PARECER TÉCNICO Nº 002-DINFRA/PROAD/IFAM/2025

ASS.: ANÁLISE TÉCNICA DA SEGURANÇA PARA USO DO GINÁSIO POLIESPORTIVO DO IFAM CAMPUS MANAUS DISTRITO INDUSTRIAL.

Fotografia 1 – Vista do piso da Quadra Poliesportiva do IFAM Campus Manaus Distrito Industrial. Detalhe para fissuras no piso causado por variações térmicas no concreto. Imagem registrada no dia 06 de junho de 2025.

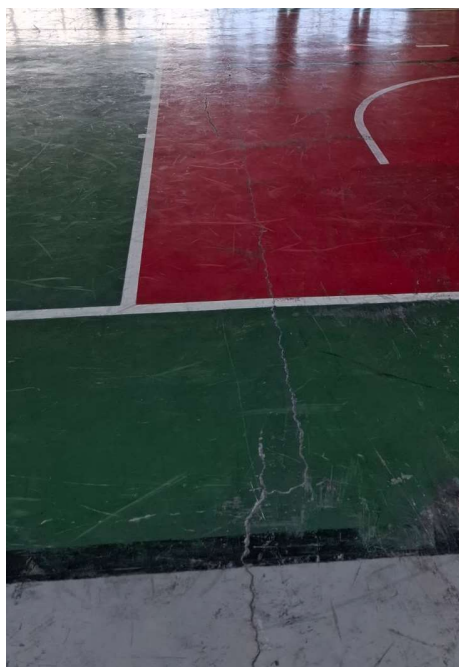
- a) A origem das fissuras, evidenciadas na Fotografia 1 e Fotografia 2, é motivada, fortemente, pela dilatação térmica do concreto do piso de extensão de mais de 20 metros de comprimento. Com o processo de dilatação e retração do concreto pelas variações térmicas do dia e noite no local, estas fissuras ocorrem. Todavia, **não representam riscos imediatos a estrutura a curto ou médio prazo para a edificação e, também não são suficientes para causar lesões para os atletas**. Todavia, causam um aspecto de insegurança e, no longo prazo, podem comprometer a estrutura;
- b) Como sugestão para correção das juntas de dilatação sugerimos: Limpeza e corte alinhado dos locais das fissuras, realização da junta de dilatação estrutural com a inserção do Tarucel (que é um espaguete de EVA, como um isopor) a 1 cm de profundidade do furo e aplicação do selante PU 40 cinza da

Vedacit que é um selante adesivo com polímeros expansivos usados para vedação de juntas ou tecnicamente similar para juntas de dilatação. A execução do serviço deve ficar similar a Figura 2.

3. Todavia, de forma a preservar a segurança dos usuários da edificação, devem ser tomadas as seguintes ações:
- 3.1 **Correção das fissuras da quadra poliesportiva com ações iguais ou semelhantes às informadas neste documento.** Reiteramos que tal tratativa visa o desempenho adequado da edificação no longo prazo, não representando um risco à edificação ou a segurança dos usuários, atualmente;

Fotografia 3 – Vista do palco interno do Ginásio Poliesportivo do IFAM Campus Manaus Distrito Industrial. As caixas de passagem estão expostas, dando uma percepção de insegurança no local. Imagem registrada no dia 06 de junho de 2025.

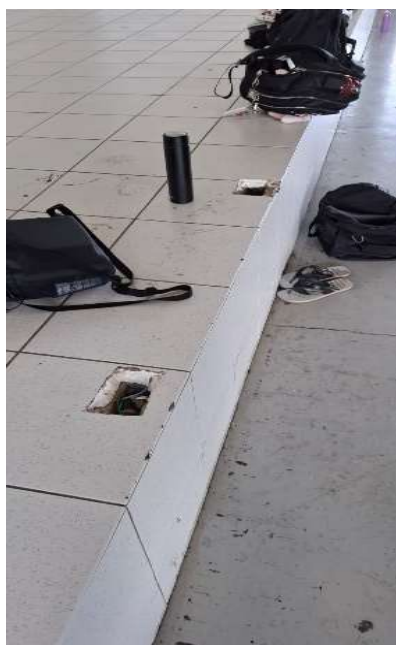
- a) Embora o risco de choques elétricos sejam pequenos em função da proteção dos condutores, é de bom alvitre e contribui para maior segurança realizar a instalação de tampas cegas de proteção ou tomadas apropriadas para piso para melhorar o acabamento da instalação e minimizar a sensação de insegurança no local, conforme mostrado na Fotografia 3.

- 3.2 **Correção dos pontos de caixas de passagem elétrica na edificação.** Ainda que não exista fios expostos, é de om alvitre a correção da condição das caixas de passagem;

Fotografia 5 – Vista do cobertura da Quadra Poliesportiva do IFAM CMDI. Detalhe para a necessidade de limpeza dos trechos de iluminação natural e para a necessidade de correção de infiltrações na cobertura. Imagem registrada no dia 06 de junho de 2025.

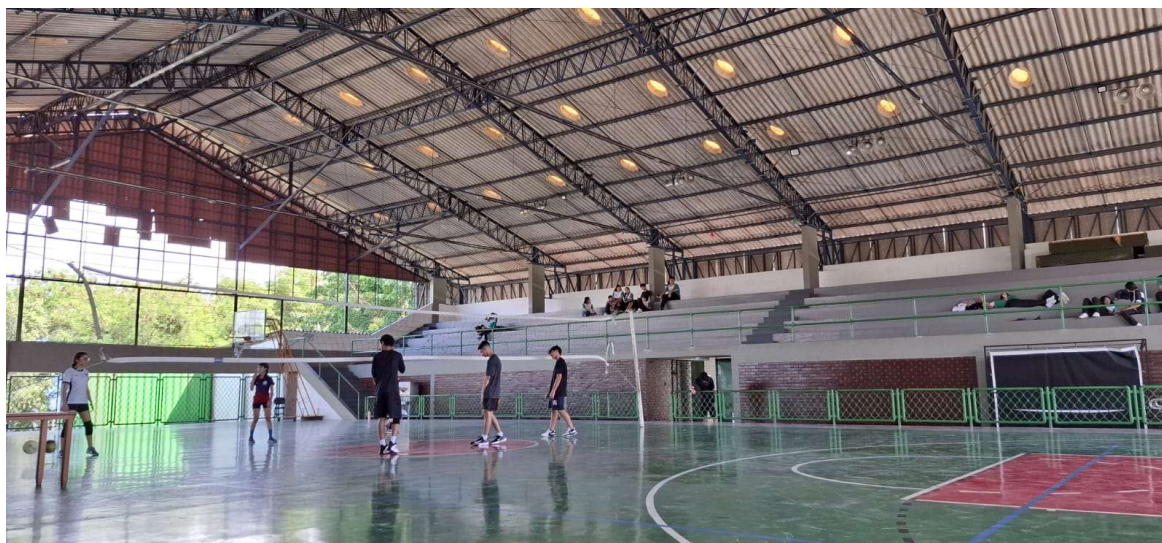
- a) A estrutura da cobertura do ginásio está segura e não representa riscos aos usuários. Contudo, necessita de revisão de infiltrações, limpeza das aberturas de iluminação natural e algumas recomposições de peças para o perfeito funcionamento de todo o sistema da cobertura.

- 3.3 **Instalações de luminárias adequadas ao ginásio poliesportivo,** conforme registrado neste documento;
 - 3.4 **Revisão de goteiras no telhado,** que comprometem o uso da edificação em chuvas;

Fotografia 6 – Vista da empena do Ginásio Poliesportivo do IFAM Campus Manaus Distrito Industrial. Detalhe para as telhas que são quebradas por boladas realizadas através das práticas esportivas no local. Imagem registrada no dia 06 de junho de 2025.

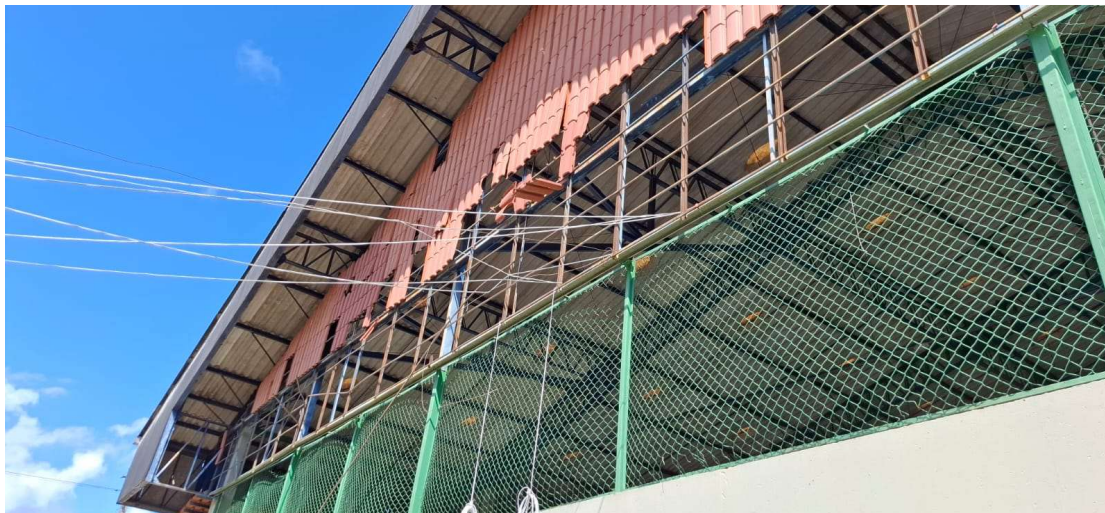
- a) Conforme mostrado na Fotografia 6, o uso de telhas de plástico como empena para o telhado, não se mostra eficaz para conter bolas lançadas na práticas esportivas. Os danos causados pelas bolas na empenha, prejudicam a estética do ambiente e compromete o funcionamento da quadra em momentos com chuvas fortes que adentram o piso da quadra poliesportiva e inviabilizam as práticas poliesportivas;

- b) Para a correção deste problema e, também, de forma a melhorar a estética do local, sugere-se a substituição das telhas de plástico por telhas metálicas com espessura de 0,65 mm para suportar o impacto no uso das práticas poliesportivas com vedação de chuvas na quadra interna do ginásio. Ou de forma mais sustentável, o uso de telhas translúcidas de 1,1 mm de espessura para permitir a passagem de parte da luz do sol no interior da quadra (todavia esta é uma opção mais cara). Outra opção seria a instalação de uma rede interna do teto ao chão para impedir que as bolas quebrem as empenas do Ginásio. Tal tratativa para a correção deverá ser realizada em ambos os lados da Quadra Poliesportiva.

- 3.5 **Fechamento lateral da empena da Quadra Poliesportiva para melhoria da funcionalidade de retenção de bolas,** impedir a entrada de águas das chuvas e melhoria do aspecto visual da Quadra;
